项目名称： 硅烷科技生态自先导物料管输项目

河南硅烷科技发展股份有限公司硅烷科技至天目先导物料管输项目环境影响报告表评估意见修改说明

河南硅烷科技发展股份有限公司硅烷科技至天目先导物料 管输项目环境影响报告表技术评审意见

图 1-1 公司现有厂区及生产系统示意图

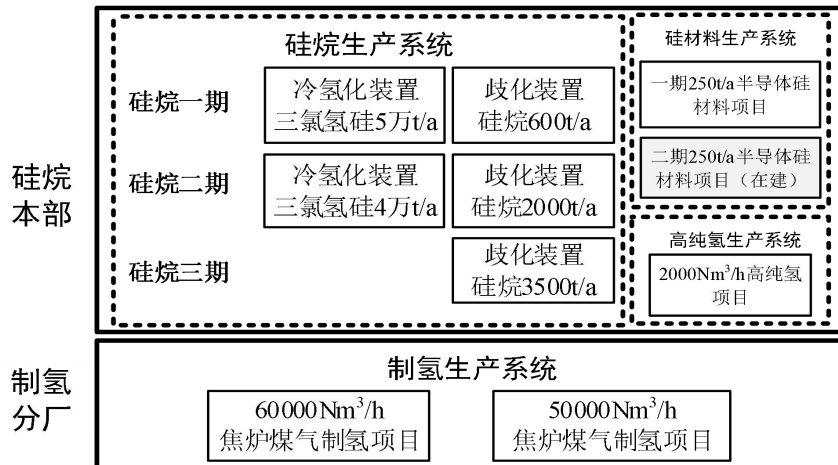
序号	技术评审意见	修改内容综述及对应页码
1	补充现有工程基本内容介绍	补充了现有工程基本内容介绍，见 P36
	细化输送管线依托开发区公用管廊可行性分析	细化输送管线依托开发区公用管廊可行性分析，见 P28
	完善区域环境质量现状调查	完善区域环境质量现状调查，见 P33~34
2	细化主要设备设施规格及型号	细化主要设备设施规格及型号，见 P21
	细化施工内容，完善产污环节分析，有针对性的提出施工生态保护措施。	细化了施工内容，完善了产污环节分析，有针对性的提出了施工生态保护措施，见 P42~44、P47~50
3	补充硅烷理化性质及风险特性，核实硅烷最大储存量及 Q 值计算，细化风险评价等级及风险识别，完善硅烷泄漏相应的风险应急防范措施及风险管理内容。	补充了硅烷理化性质及风险特性，见环境风险专项评价 P10~11 核对了硅烷最大储存量及 Q 值计算，见环境风险专项评价 P10、P13 细化了风险评价等级及风险识别，见环境风险专项评价 P19、P22~23 完善了硅烷泄漏相应的风险应急防范措施及风险管理内容，见环境风险专项评价 P30~35
4	细化项目环保投资，核实事故状态下应急监测因子，完善环境保护措施监督检查清单及平面布置图等附图附件。	细化了项目环保投资，见 P44 核对了事故状态下应急监测因子，见环境风险专项评价 P42 完善了环境保护措施监督检查清单，见 P54~P56 完善了平面布置图等附图附件，见附图及附件

- 1、补充现有工程基本内容介绍；细化输送管线依托开发区公用管廊可行性分析；完善区域环境质量现状调查。
- 2、细化主要设备设施规格及型号；细化施工内容，完善产污环节分析，有针对性的提出施工生态保护措施。
- 3、补充硅烷理化性质及风险特性，核实硅烷最大储存量及 Q 值计算，细化风险评价等级及风险识别，完善硅烷泄漏相应的风险应急防范措施及风险管理内容。
- 4、细化项目环保投资，核实事故状态下应急监测因子，完善环境保护措施监督检查清单及平面布置图等附图附件。

序号	技术评审意见	修改内容综述及对应页码
1	补充现有工程基本内容介绍	补充了现有工程基本内容介绍，见 P36
	细化输送管线依托开发区公用管廊可行性分析	细化输送管线依托开发区公用管廊可行性分析，见 P28
	完善区域环境质量现状调查	完善区域环境质量现状调查，见 P33~34
2	细化主要设备设施规格及型号	细化主要设备设施规格及型号，见 P21
	细化施工内容，完善产污环节分析，有针对性的提出施工生态保护措施。	细化了施工内容，完善了产污环节分析，有针对性的提出了施工生态保护措施，见 P42~44、P47~50
3	补充硅烷理化性质及风险特性，核实硅烷最大储存量及 Q 值计算，细化风险评价等级及风险识别，完善硅烷泄漏相应的风险应急防范措施及风险管理内容。	补充了硅烷理化性质及风险特性，见环境风险专项评价 P10~11 核对了硅烷最大储存量及 Q 值计算，见环境风险专项评价 P10、P13 细化了风险评价等级及风险识别，见环境风险专项评价 P19、P22~23 完善了硅烷泄漏相应的风险应急防范措施及风险管理内容，见环境风险专项评价 P30~35
4	细化项目环保投资，核实事故状态下应急监测因子，完善环境保护措施监督检查清单及平面布置图等附图附件。	细化了项目环保投资，见 P44 核对了事故状态下应急监测因子，见环境风险专项评价 P42 完善了环境保护措施监督检查清单，见 P54~P56 完善了平面布置图等附图附件，见附图及附件
